SERVICE INFO – INA 0015

Új csavarok – feszítőgörgő 531 0342 30

Gyártók:	Volkswagen, Volvo
Modellek:	
Volkswagen	Crafter 30-35, Crafter 30-50, LT 28-35, LT 28-46, T4
Volvo	850, S70, S80, V7
Motorok:	2.5 SDI, 2.5 TDI
LuK-AS sz.:	531 0342 30
OE sz.:	
Volkswagen	074 109 243 M 074 109 243 K (lecserélveo) 074 109 243 E (lecserélveo)
Volvo	8677053 9186258 (lecserélveo) 9464101 (lecserélveo)

1. ábra: 531 0342 30

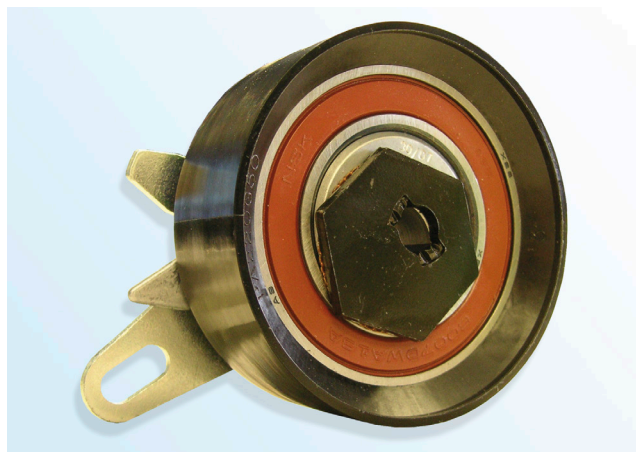
Termékeink állandó továbbfejlesztése és a minőségbiztosítás keretén belül LuK-AS a 531 0342 30 cikkszámú feszítőgörgőkkel új csavart szállít (3. ábra).

- Lapos csavarfej torx-szal
- Csavarfej \varnothing 18,5 mm
- Szilárdsági osztály 10.9
- Csavarbiztosító anyag a meneten
- Növelt önzárás

LuK-AS ajánlja, hogy az eredeti csavart (2. ábra) cserélje ki a mellékelt csavarral.

Meghúzási nyomaték: $20 \pm 1,5$ Nm
